## — 日立マイクロコンピュータ技術情報 —

題 目	FPU倍精度演算命令使用上の注意		発行番号	TN-SH7-142A	
			分 類	1. 仕様変更 2. ドキュメント訂正追加等 ③ 使用上の注意事項	
適 用 製 品	HD6417091BP200, HD6417091RBP200, HD6417750BP200, HD6417750F167, HD6417750VF128	対象ロット等	関 連 資 料	SH7091ハードウェアマニュアル, SH7091プログラミングマニュアル SH7750ハードウェアマニュアル, SH7750プログラミングマニュアル	有効期限
		全ロット			永年

##### 4.1 NG typeが(1),(2),(3)の場合

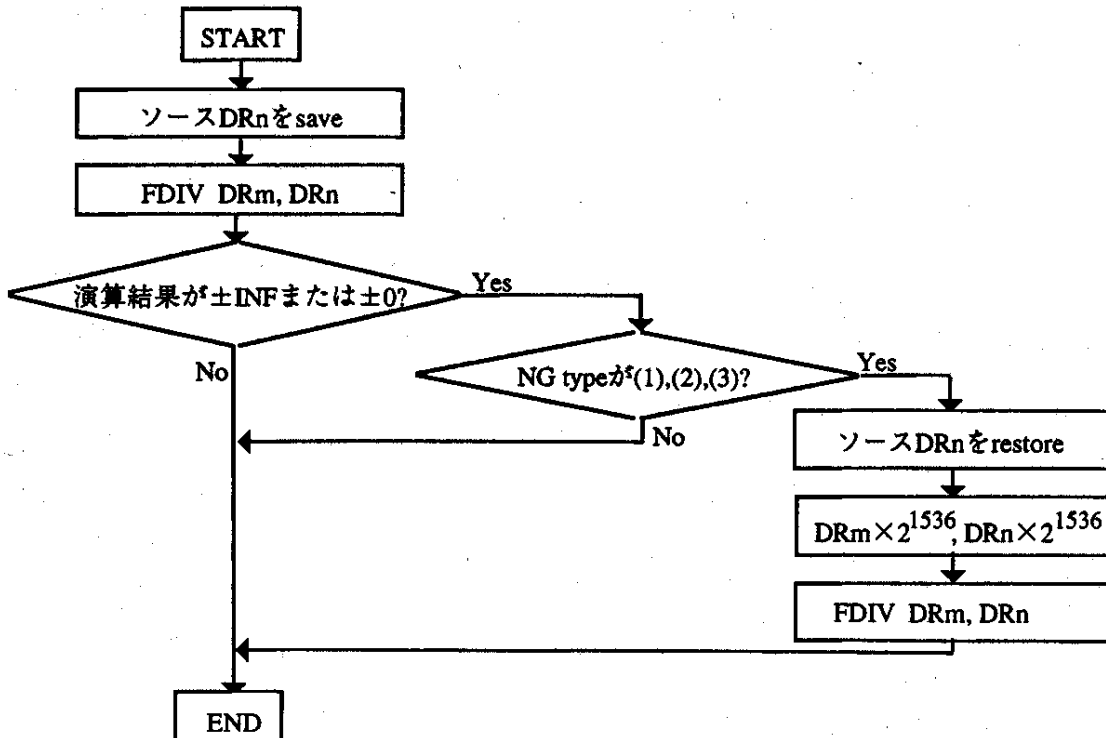
表1のNG type(1),(2),(3)は以下のフローに従ってソフトウェアにて対策してください。  
 ソースオペランドに定数 $2^{1536}$ を乗じて補正し、正規化数として演算してください。  
 NG typeが(1)で、ゼロ除算例外イネーブルの場合、ゼロ除算による例外トラップが発生し、ディステーションレジスタは変更しません。ゼロ除算例外ディスエーブルの場合、ディステーションレジスタは入力の符号に基づいた無限大となります。
